# 女川2号 3.11地震の観測記録の特徴についての検討

※女川2号 審査会合資料(プレート間地震)から抜粋等

2022年5月18日  
東北電力株式会社

## ■地震動評価結果 要素地震2005年8月16日(M7.2) 応答スペクトル

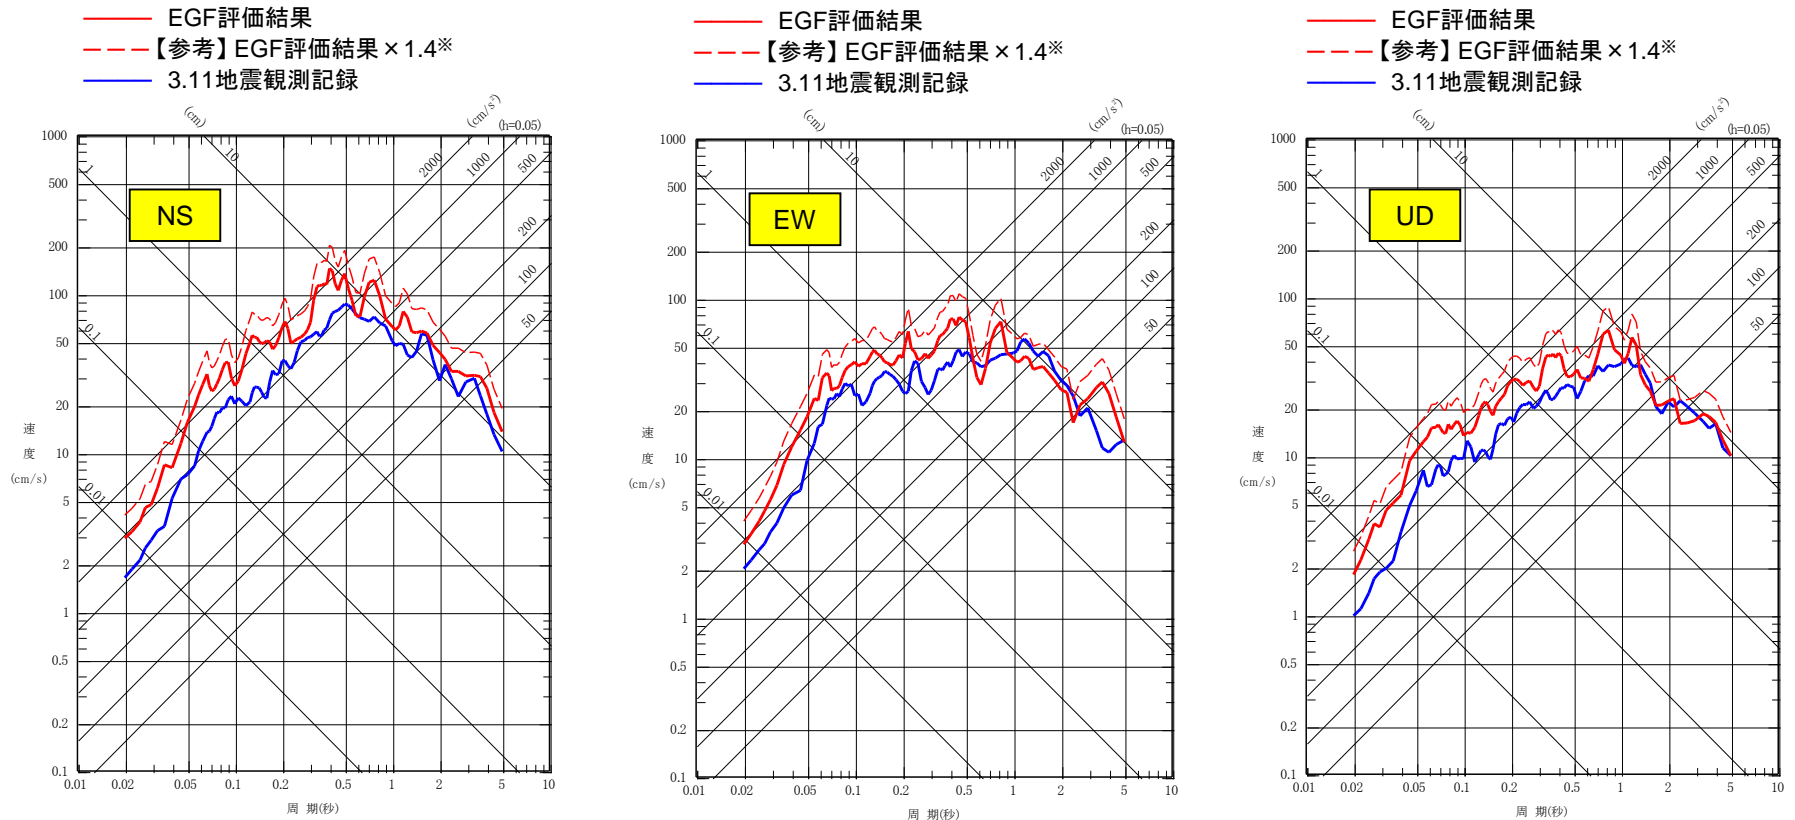
評価結果は、観測記録と同様にNS方向の周期0.5秒付近が卓越しており観測記録の特徴を再現できているが、一般的に過大な結果となった。

※諸井(2013)の断層モデル(応力降下量24.6MPa)を用いていることから、基本ケースの断層モデル(地域性考慮,応力降下量34.5MPa)相当との比較を行うため参考にEGFの結果を1.4倍した。

## ■地震動評価結果 要素地震2011年3月10日 (M6.8) 応答スペクトル

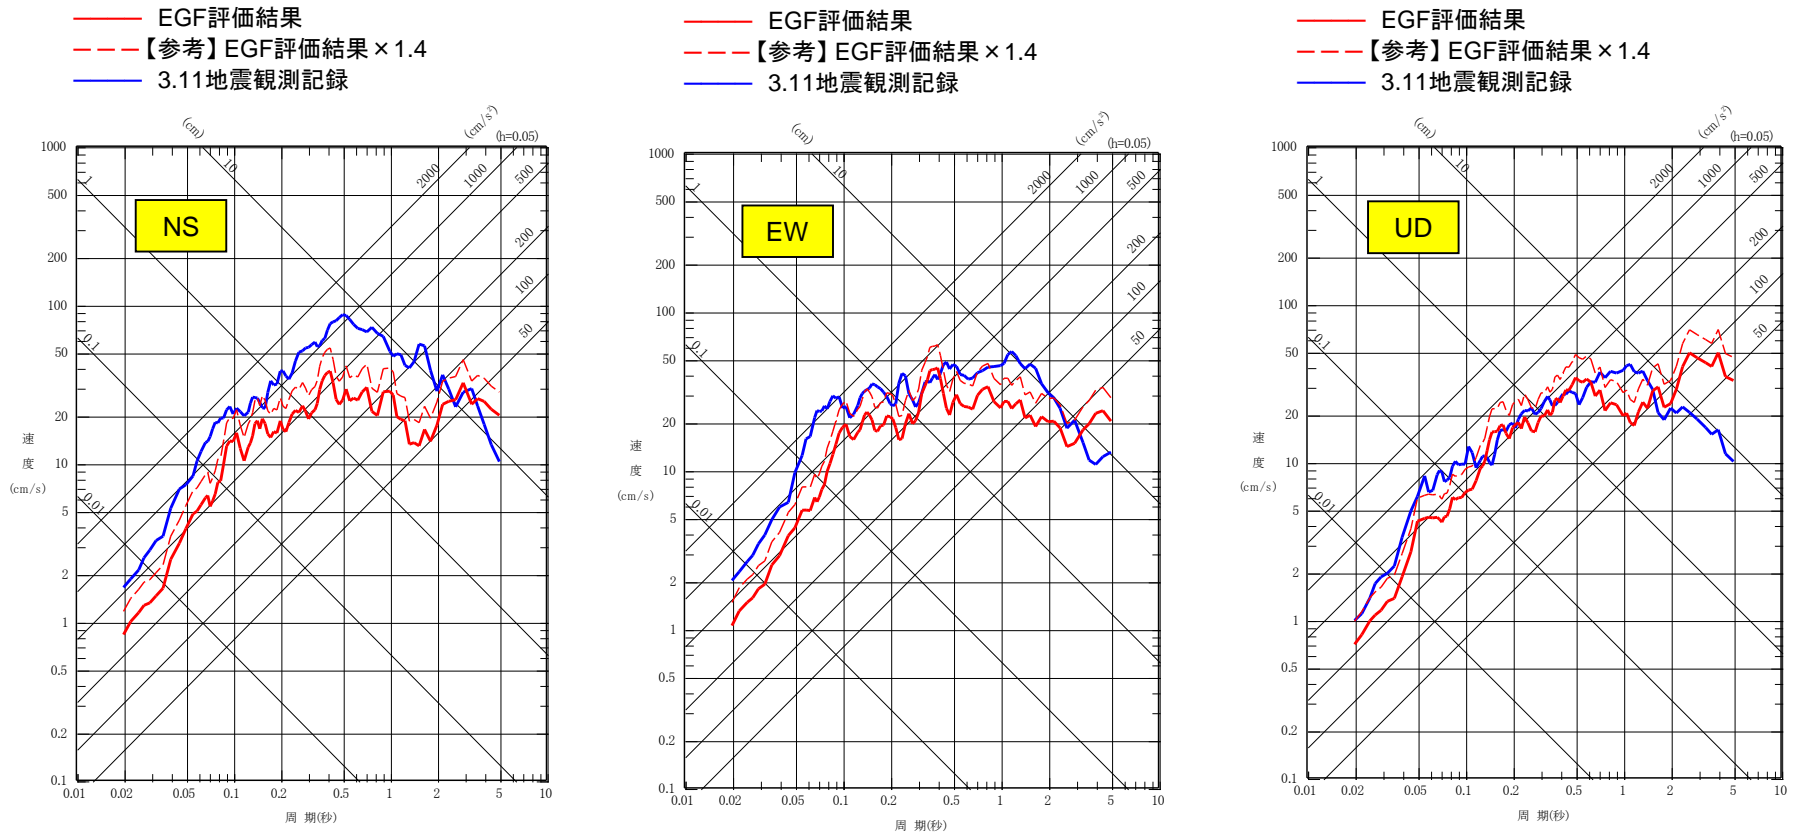
評価結果は、3.11地震(はぎとり波)と比較してEW方向やUD方向は記録と概ね整合するものの、NS方向の周期約0.5秒付近では過小な結果となった。
